LuK INFORMACIÓN DE SERVICIO

Prensas de embrague LuK con menor superficie de fricción

Diámetro diferente de la superficie de fricción en comparación con el equipo original

Referencia: 122 0395 10 (versión anterior de 220 mm),
120 0505 10 (nueva versión de 200 mm)

Imagen 1: Prensa de embrague 122 0395 10 con una superficie de fricción grande de 220 mm de diámetro

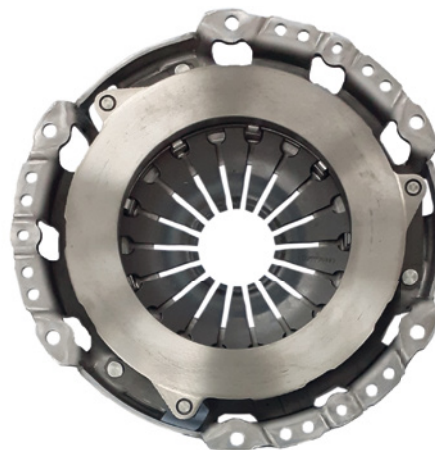
Se ha cambiado la prensa de embrague de los modelos de vehículos enumerados anteriormente. El diámetro de la superficie de fricción se ha reducido de 220 mm (imagen 1) a 200 mm (imagen 2). Este ajuste ha sido posible gracias a que los nuevos forros de embrague son ahora más potentes y permiten transferir el mismo par motor sobre una superficie más pequeña.

Las prensas de embrague optimizadas presentan un momento de inercia de masa mucho menor con la misma capacidad de par. Esto tiene un efecto positivo en la comodidad de uso y el desgaste de la caja de cambios.

La carcasa de la prensa y los puntos de montaje no se han modificado. Las prensas de embrague pueden utilizarse sin restricciones en los vehículos indicados. A pesar de las modificaciones, cumplen con todas las especificaciones técnicas requeridas.
